Eén of twee rooksluizen voor wokkeltrappenhuizen?

Advies 2306

Trefwoorden:	Bouwbesluit 2012, woongebouw, gelijkwaardigheid, nieuwbouw, vluchtroute, ontruiming, brandbestrijding
Datum:	29 maart 2023
Status:	Definitief

Figuur 1 Ontsluitingsprincipe woongebouw met lifthal die 30 minuten brandwerend is gescheiden van de twee wokkeltrappenhuizen en van de aansluitende corridors die de woningen ontsluiten.

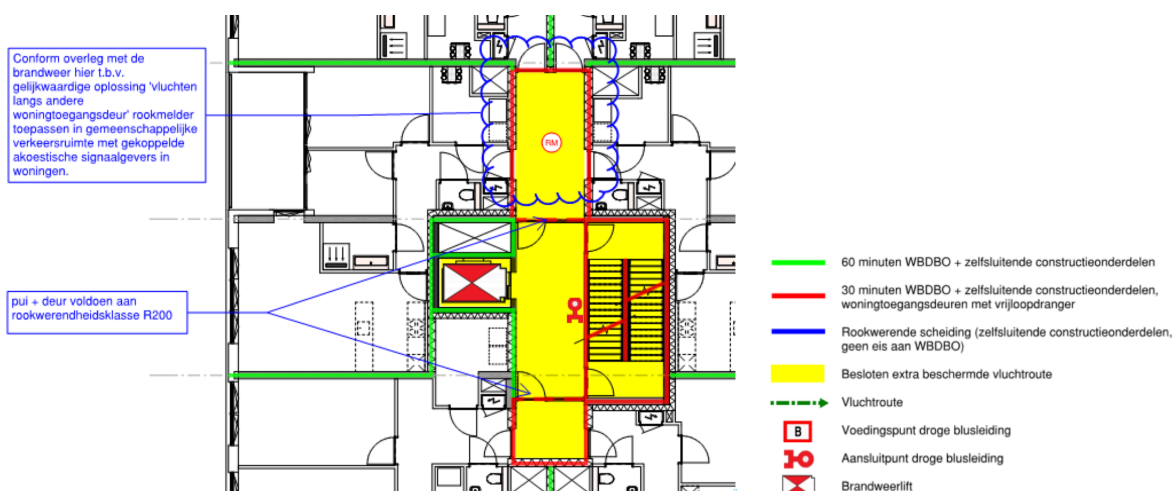
Per woonverdieping worden zes appartementen ontsloten via een inpandige corridor. Deze is bereikbaar via een lift in het midden van de corridor. Tegenover de lift zijn twee wokkeltrappenhuizen aanwezig. Beide trappenhuizen worden ontsloten via dezelfde lifthal. Deze is 30 minuten brandwerend gescheiden van de corridor delen die de appartementen ontsluiten. Hieronder is deze situatie weergegeven in figuur 1.

De brandweer is van mening (zie ook ATGB-advies 1916 met toelichting) dat er in dit voorschrift één rooksluis voor elk afzonderlijk trappenhuis wordt bedoeld en dat er daarom niet volstaan kan worden met één gezamenlijke rooksluis voor beide trappenhuizen. Dit omdat er zowel in de prestatie-eis als in de toelichting wordt gesproken over 'een trappenhuis' en 'een afzonderlijke verkeersruimte'. Als in dit project de rooksluis onbruikbaar wordt, kan niet aan de veiligheidsfilosofie worden voldaan waarin nog een tweede onafhankelijke vluchtroute beschikbaar is, aangezien dan beide trappenhuizen onbruikbaar zijn. De nota van toelichting geeft daarbij aan dat de doelstelling van het aanbrengen van sluisen het garanderen van een rookvrij trappenhuis is, zodat het vluchten en de hulpverlening niet worden belemmerd. Wanneer beide trappenhuizen tegelijkertijd worden belemmerd door het binnendringen van rook is er geen sprake van een rookvrij trappenhuis.

- Het voorportaal voor de brandweerlift wordt ook gebruikt als aanvalsroute bij bluswerkzaamheden. De ATGB is het eens met de brandweer dat het beperkte volume van de corridordelen waaraan de woningtoegangen zijn gelegen in combinatie met de door-de-deuropening-gevoerde brandslangen snel een aanzienlijke rookdichtheid kan veroorzaken in het voorportaal. Als elk trappenhuis zou zijn voorzien van een eigen rooksluis zou één rooksluis vrij van rook blijven, waardoor de kans op rookverspreiding naar dat trappenhuis ook zou worden beperkt. Dat zou pleiten voor een afzonderlijke rooksluis voor elk trappenhuis.

- Ook in dit geval geldt dat, volgens artikel 2.106 derde lid onder a, de corridor waaraan de woningtoegangen grenzen, direct toegang moet bieden tot twee onafhankelijke vluchtroutes. Eén daarvan kan het voorportaal voor de brandweerlift zijn. De toegang tot de tweede onafhankelijke vluchtroute ontbreekt in dit geval.
- De zienswijze van de aanvrager dat de twee onafhankelijke vluchtroutes pas beginnen na het voorportaal van de brandweerlift, dat door de aanvrager in dit geval tevens als afzonderlijke rooksluis is bestempeld, is naar het oordeel van de ATGB in strijd met deze prestatie-eis.

Gezien de beperkte overschrijding van het hoogteverschil, kan de ATGB zich voorstellen dat een beperkte aanvullende maatregel voor het beperken van de kans op rookverspreiding in de periode dat gevluht wordt, een gelijkwaardige veiligheid kan bieden.

Naar het oordeel van de ATGB is één van de door de aanvrager voorgestelde oplossingen (oplossing 1 of 2) voldoende om, in dit geval, een gelijkwaardige veiligheid te bieden.
